「原子炉压力容器に対する供用期間中の破壊靱性の確認方法等の技術評価に関する  
検討チーム 第四回会合における日本電気協会への説明依頼事項」に対する回答

令和元年11月22日  
(一社)日本電気協会  
原子力規格委員会

図 2-1 国内 PWR プラントの 32EFY 時点の破壊靱性遷移曲線の遷移温度  $T_{70}$  の比較

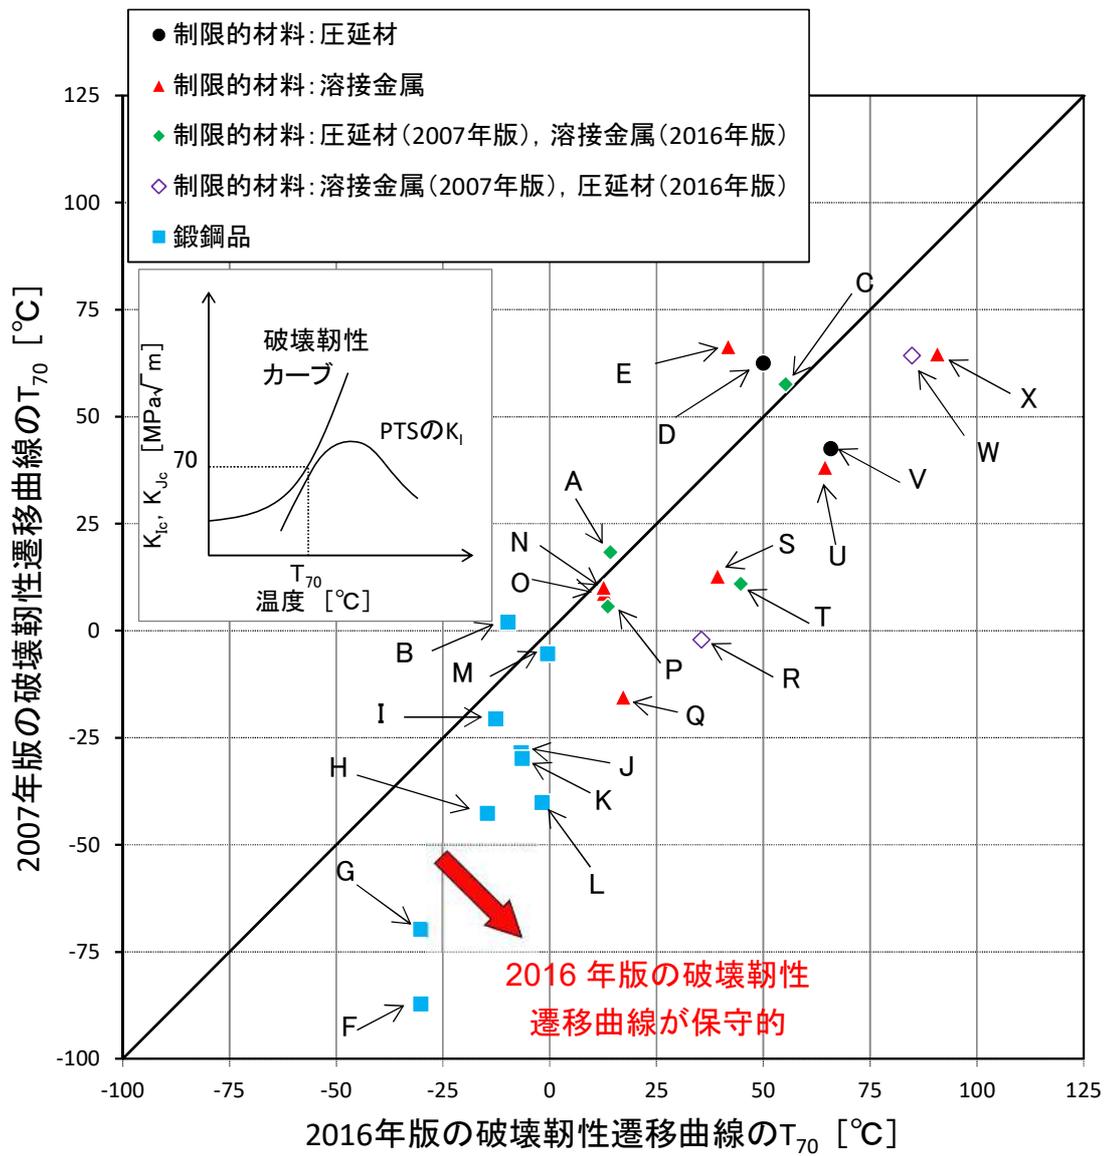
(2) 資料3-1の図1-1について、個々のプラントのデータ点の決定に用いた破壊靱性試験の試験片形状、試験数、試験温度範囲などが分かるように図1-2のようなプロットを示して説明して下さい。

個々のプラント(図 2-1 参照)について、JEAC4201-2007[2013 年追補版]の脆化予測法に基づき 32EFPY 時点まで温度移行した破壊靱性データと 32EFPY 時点の破壊靱性遷移曲線を比較した結果を表 2-1 に示します。比較は、2007 年版に基づく評価と 2016 年版に基づく評価のそれぞれについて行いました。試験片種類をプラント名の欄に併せて示していますが、1/2T-C(T)試験片による破壊靱性データについては、2016 年版に基づく評価ではマスターカーブの考え方に従い、1T 換算した結果を示します。

表 2-1(1/12) 32EFPY 時点の破壊靱性データと破壊靱性遷移曲線の比較

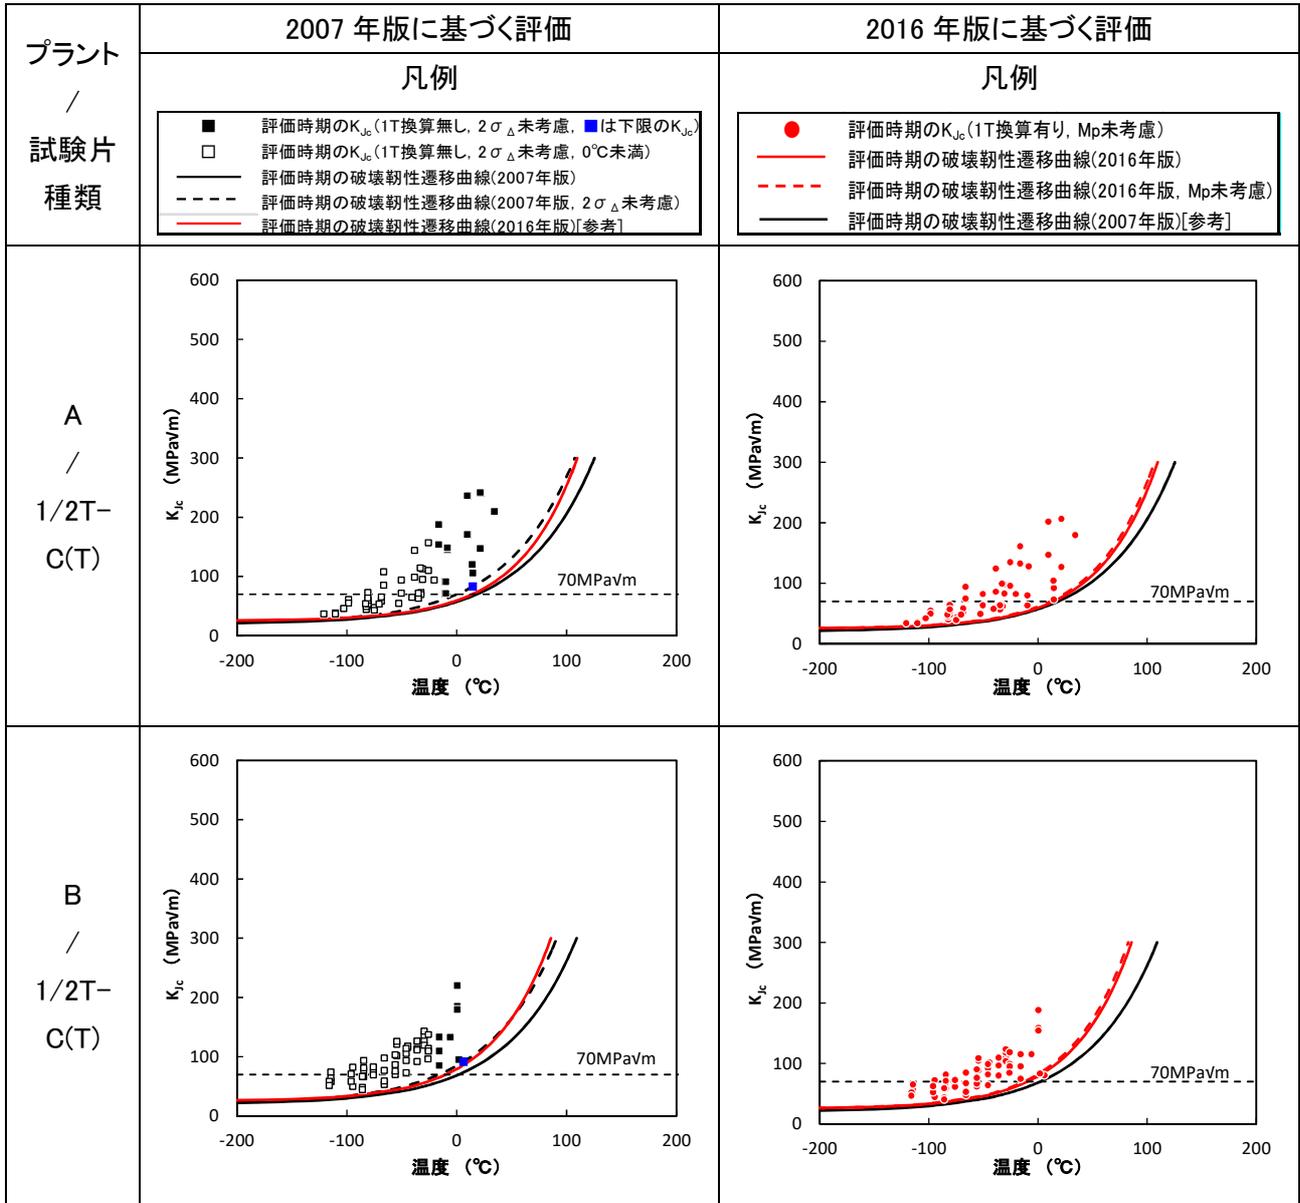
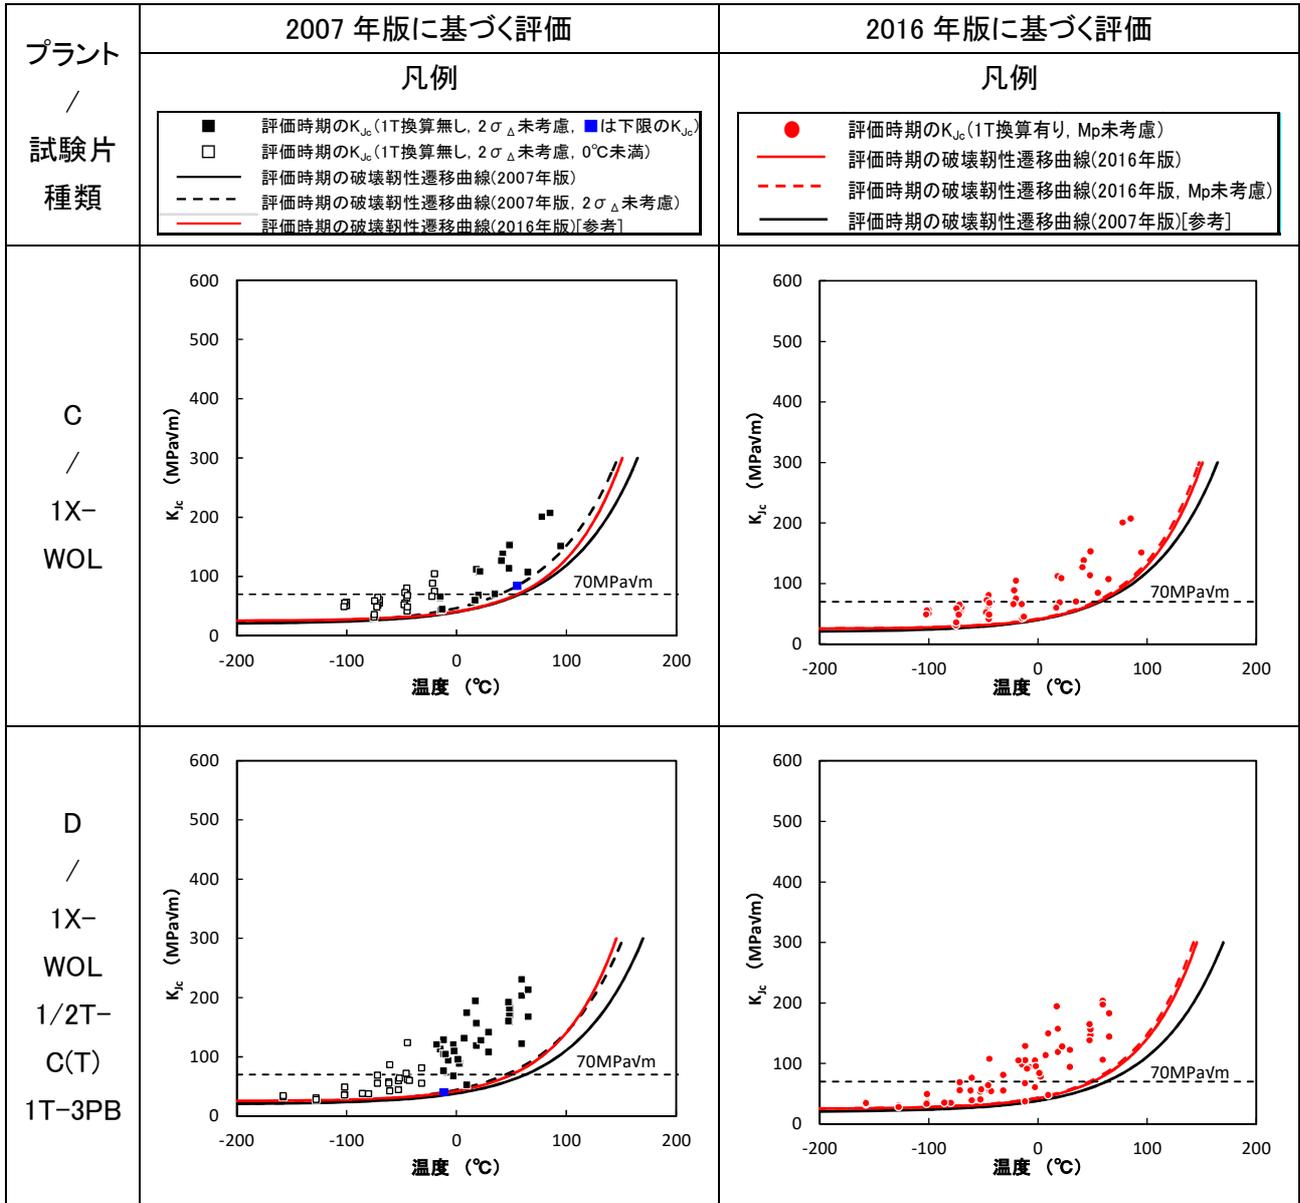
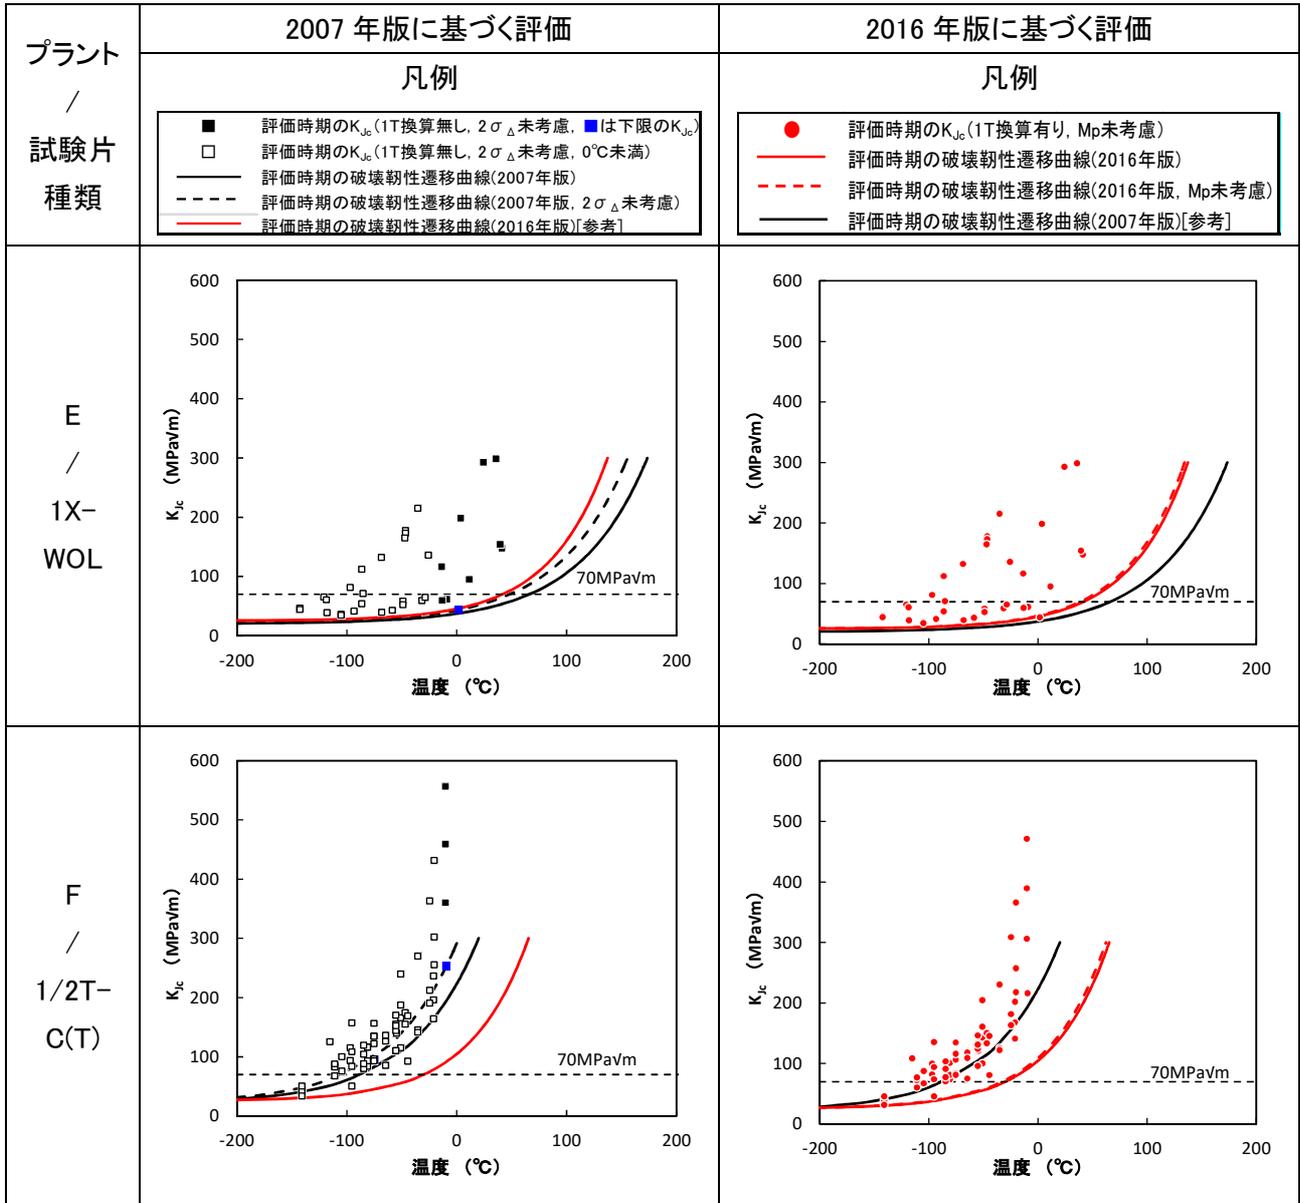
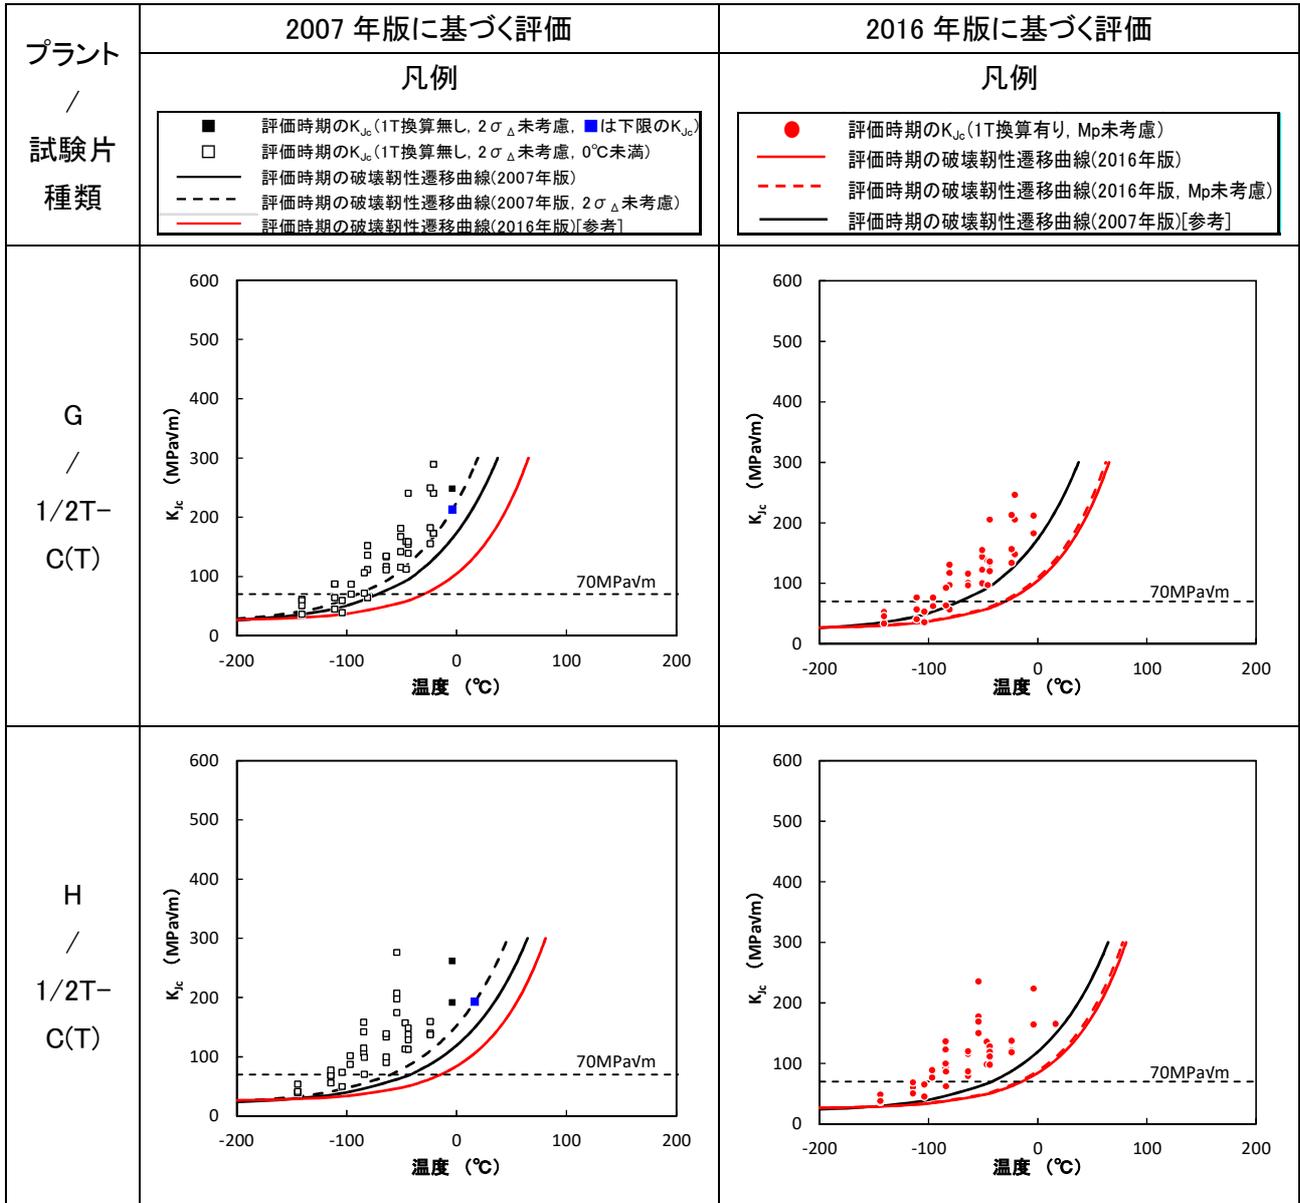
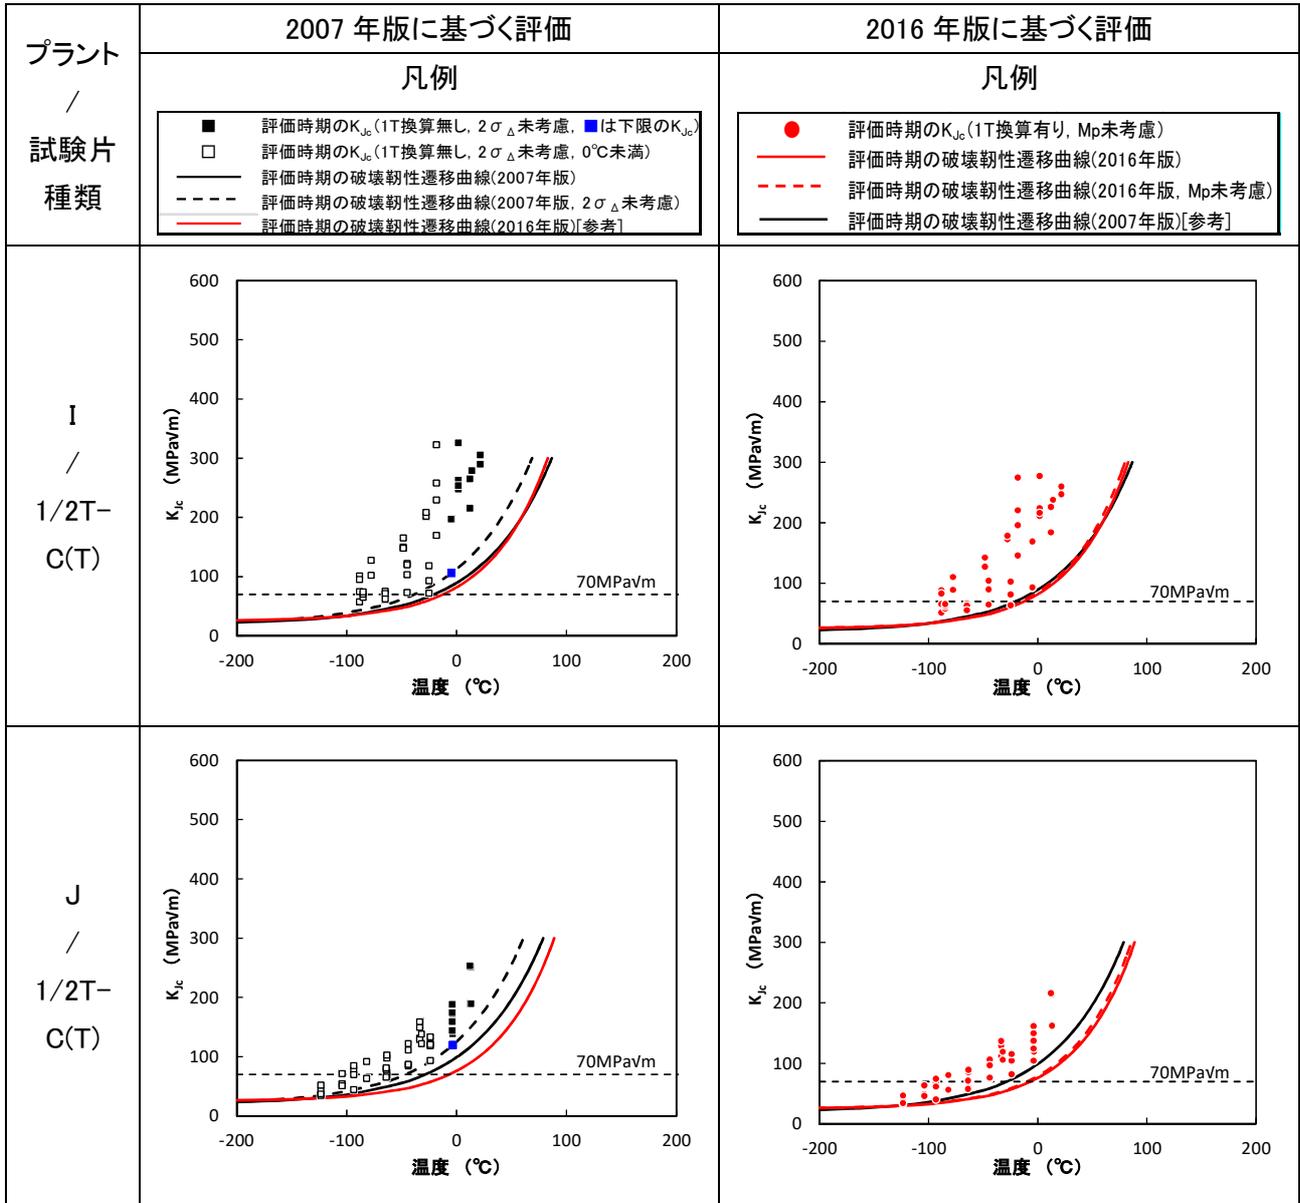
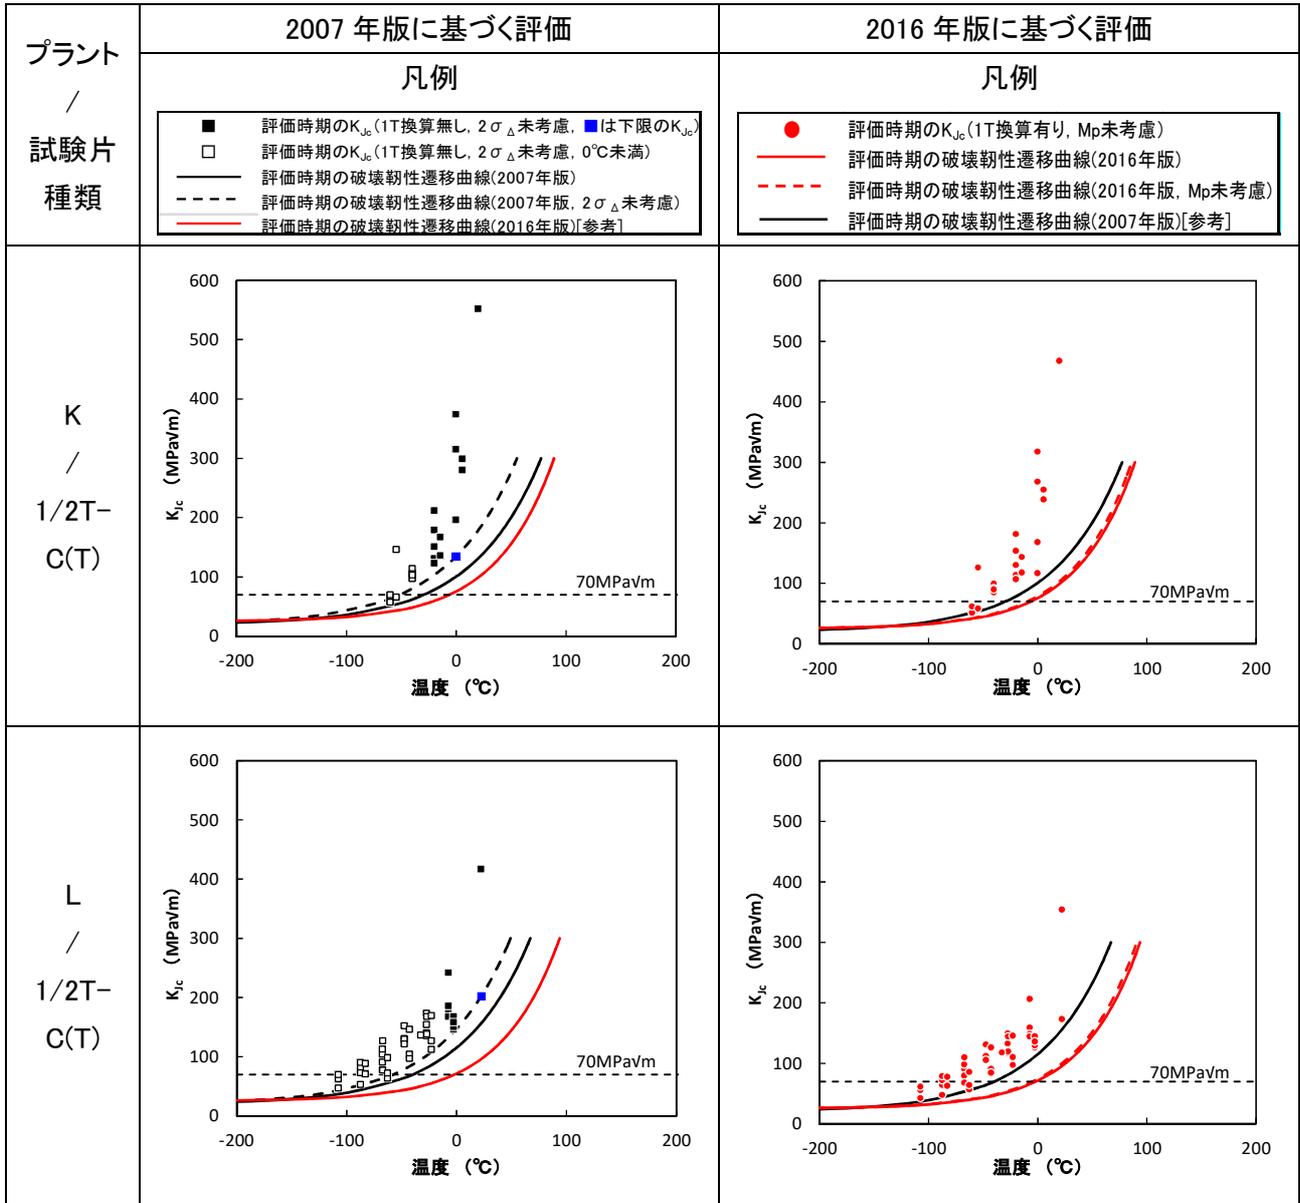
(参考1) 2007年版は、 $T_{70}$ に対してどのぐらいの温度レンジのデータがあるのか、個々の温度での試験片の本数等に依存すると考えられる。

また、2007 年版と 2016 年版に基づく評価で、破壊靱性遷移曲線の設定に際して考慮するマージンの考え方が異なる(2007 年版は  $2\sigma_{\Delta}$ :18°Cまたは 22°C, 2016 年版は  $M_p$ :3°C)ことから、破壊靱性データを温度移行する際はマージンを考慮せずにプロットし、破壊靱性遷移曲線についてもマージンを考慮しない線を破線で示します。

さらに、2007 年版に基づく評価では、破壊靱性遷移曲線の設定に際して附属書 C C-3220(2)に「ただし、原子炉圧力容器の温度は 0°C未満となることはないので、0°C以上の温度範囲の破壊靱性データを対象とすればよい。」とあることから、温度移行後の破壊靱性データ(マージン考慮)が 0°C未満となる破壊靱性データは下限包絡の対象外としており、対象外となる破壊靱性データについては、「□」で明示しています。

表 2-1 より、2007 年版に基づく評価では、下限包絡の対象となる破壊靱性データの点数やそのばらつき程度に依存して必ずしも遷移温度域の破壊靱性の傾向を表せていない場合があるのに対して、2016 年版に基づく評価では、評価時期の破壊靱性データの点数やばらつき程度に依存せず、一定の保守性を有して設定できていることがわかります。

回答(2)に示した表 2-1 中の個々のプラントのグラフを参照ください。
